| n°   | 2019-P191                   |

Réhabilitation de l'Édifice commémoratif de l'Ouest

**Ottawa (Ontario) – Projet de réhabilitation de l'Édifice commémoratif de l'Ouest, n° de dossier du BEEFP : 92-001**  
**Premier examen du Comité des édifices fédéraux du patrimoine**

2018-P191 - West Memorial Building  
Rehabilitation (C)

## Concept de design – Grande galerie

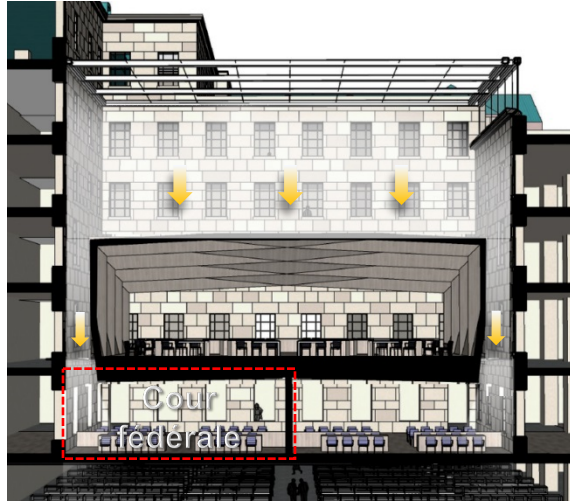
Il est recommandé que l'espace public de la Grande Galerie soit aménagé de manière à respecter et à mettre en valeur l'élégance austère du caractère de l'ECO.

- Skylights - Technical challenges should be resolved:
  - high level of thermal performance (minimal heat loss);
  - designed with enough space around them to allow daylight penetration into lower level spaces;
  - structural load in winter;
  - blocking daylight if covered by snow;
  - accumulation of water.
- Windows facing the courtyard should not be covered. Offices facing the courtyard

## Pavillon extérieur – entrées par les rues Sparks et Wellington

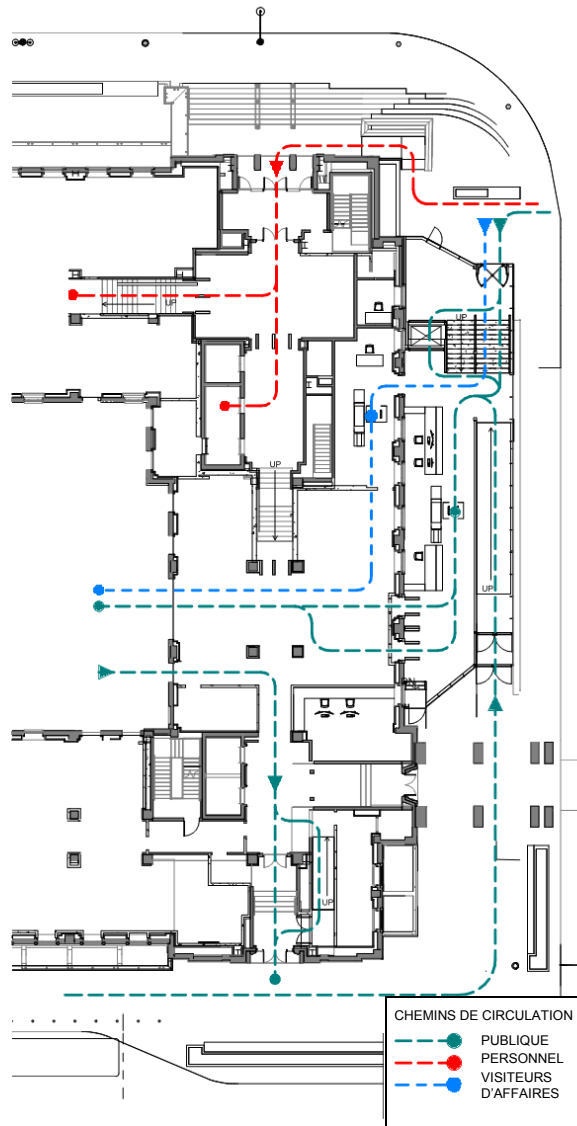
Cela dit, de l'avis du Comité, l'approche proposée pour le pavillon de sécurité, telle qu'elle a été présentée lors de la réunion, sape ces objectifs déclarés. La construction d'un pavillon de sécurité extérieur à l'entrée sud-est du bâtiment :

- atténue la symétrie et la dignité de l'ensemble;
- se projette dans l'espace public, ce qui a une incidence sur l'effet global du complexe en tant que monument;
- souligne inutilement la fonction de sécurité, qui semble aller à l'encontre de l'esprit du monument érigé à la mémoire de ceux qui ont combattu et sont morts pour la liberté;
- ne transmet pas un sentiment d'accueil et d'ouverture à l'extérieur de l'édifice, ce qui est un objectif déclaré de la Cour suprême du Canada.

L'équipe de projet a démontré qu'un certain nombre d'options en matière de contrôle de sécurité ont été envisagées, l'option privilégiée, comme nous l'avons déjà mentionné, étant un pavillon extérieur en verre sur la rue Lyon, sous la colonnade commémorative. Il est difficile d'aligner le pavillon sur une entrée existante en raison du cadre urbain unique de l'ECO, avec ses trottoirs étroits et les différentes pentes autour du bâtiment. L'EGP propose que le pavillon extérieur anime l'espace public autour du bâtiment.

Le pavillon externe de contrôle de sécurité aura une incidence importante sur le caractère patrimonial de l'ensemble de l'Édifice commémoratif de l'Est, de la colonnade commémorative et de l'Édifice commémoratif de l'Ouest. L'installation du pavillon dans le paysage actuel de la rue Lyon perturbera l'équilibre et la symétrie de l'ensemble.

- The visitor entry pavilion should be integrated into the Grand Hall, instead of being an outside building for several reasons:
  - symmetry of the architecture;
  - memorial function of the building;
  - security requirement may be temporary.

Il est recommandé que toute installation extérieure de sécurité soit conforme au Plan de vision à long terme de la Cité parlementaire, à la façade de l'ensemble et à la conception des autres installations de la rue Wellington.

# Concept de design – éclairage nocturne

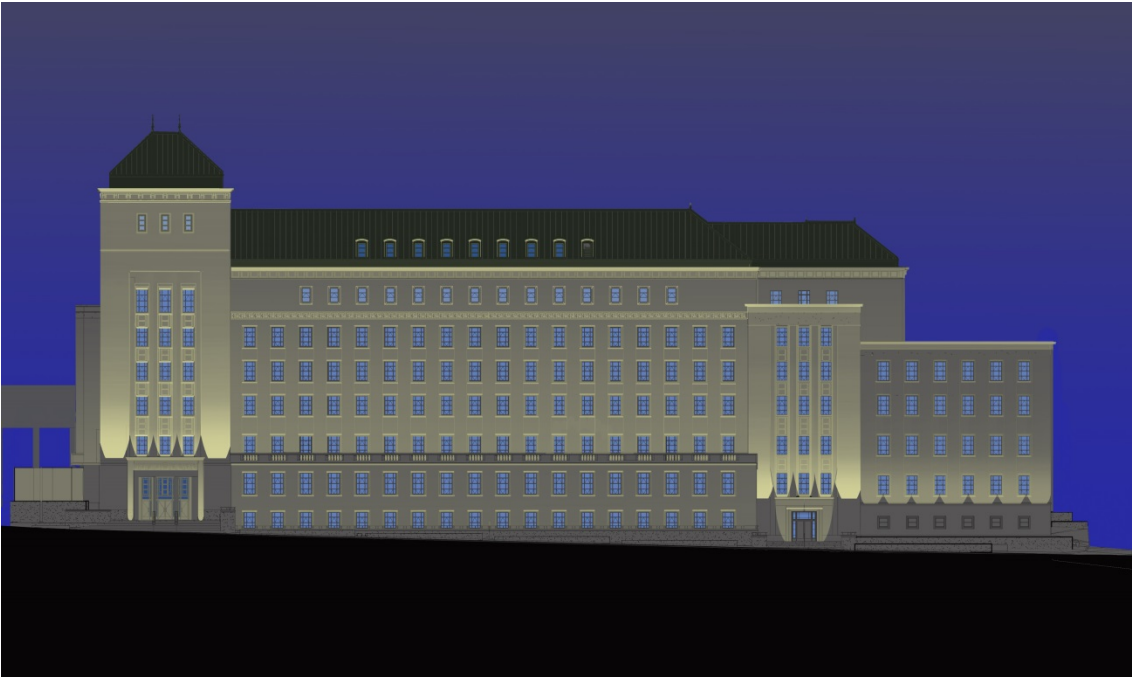
Le CEFPP encourage l'EGP à adopter une approche holistique relativement à l'éclairage, qui intègre l'Édifice commémoratif de l'Est, la colonnade commémorative, l'Édifice commémoratif de l'Ouest et les éléments paysagers environnants, en respectant la symétrie et la procession axiale de l'architecture. L'éclairage doit respecter la monumentalité de l'ensemble du bâtiment.

L'éclairage nocturne d'un pavillon de sécurité extérieur et de la bibliothèque à l'intérieur de l'esplanade du côté ouest du bâtiment ne devrait pas nuire au caractère de l'édifice patrimonial et à son cadre.

Il est recommandé d'élaborer une approche holistique en matière d'éclairage qui incorpore l'Édifice commémoratif de l'Ouest, l'Édifice commémoratif de l'Est et la colonnade commémorative et qui respecte le caractère de l'ensemble.
